品番	TKG31UPHR	品名	台付シングル13（分岐・緊急止水）（台所） （JIS）	1 / 3
----	-----------	----	--------------------------------	-------

金具補修品注意情報

件名 逆止弁交換時の注意情報

補修品識別方法

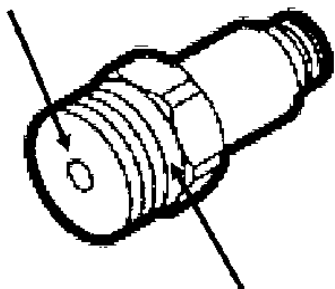
GGシリーズ(2019年4月発売)より、
分岐金具の仕様が変更になりました。

旧型アダプター (従来品)

穴が小さい

逆止弁なし

新型アダプター (仕様変更品)

穴が大きい

逆止弁あり
(TH19C83)

下記識別方法にて、アダプターの形状をご確認のうえ、
補修品の発注を行ってください。

逆止弁単体での交換はできません。
アダプター一式 (THD41R) での
交換をお願いいたします。

逆止弁単体での交換が可能です。
逆止弁単体 (TH19C83) を
発注願います。
